PARERE COMITATO TECNICO PROVINCIALE VIA
(L.R. 27/5/2024 n. 12 - D.Lgs. 3/4/2006 n. 152)

SEDUTA DEL 17 SETTEMBRE 2026

Oggetto: Realizzazione di un nuovo impianto galvanico per il trattamento di superfici metalliche
Comune di localizzazione: Santa Lucia di Piave (TV)
Proponente: Otlav S.P.A.
Procedura di Verifica dell'assoggettabilità alla VIA ai sensi dell'art. 19 del D.Lgs. n.152/2006

Foto aerea dove è indicata la sorgente sonora (S1)

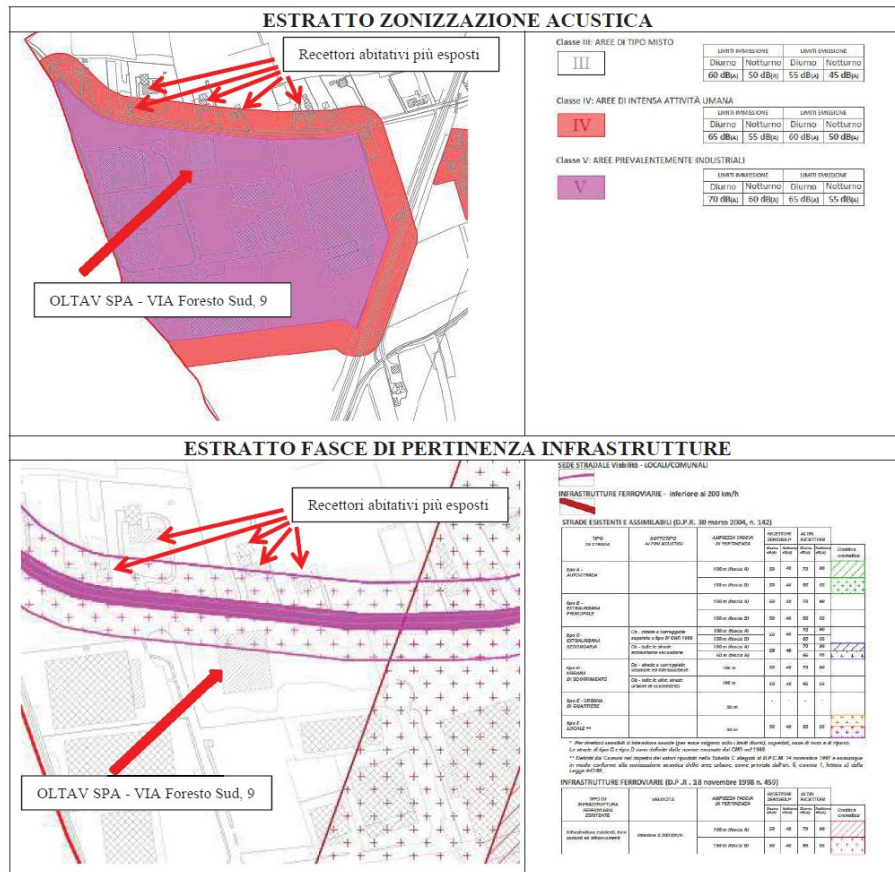
Dalle misure effettuate in periodo diurno e notturno e dalle stime prodotte considerando il contributo della sorgente rumorosa costituita dallo scrubber la ditta valuta il rispetto dei valori limite assoluti di emissione ed immissione e del livello di immissione differenziale presso il ricettore più esposto (R4) e, conseguentemente anche nei ricettori più lontani, nei due periodi diurno e notturno.

Foto aerea con indicazione dei punti di misura e i recettori abitativi potenzialmente più esposti

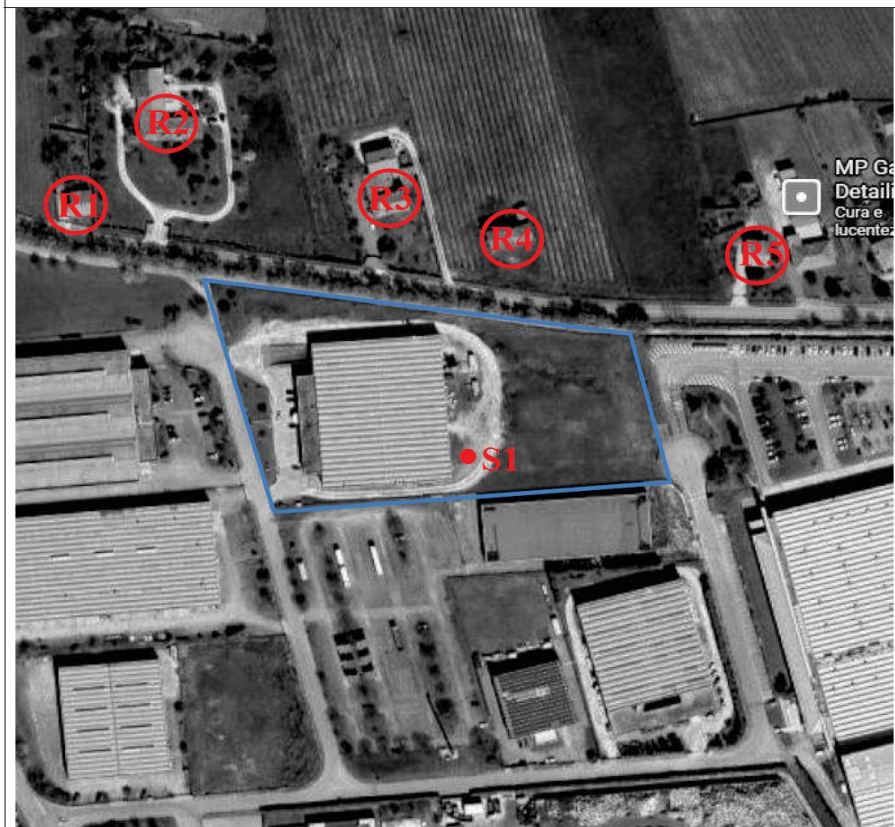
Analoghe valutazioni conclusive sono riferibili al contributo del transito mezzi pesanti (circa 10 al giorno) lungo il lato ovest dello stabilimento per il limitato numero di mezzi in movimento del periodo 06.00 - 22.00.
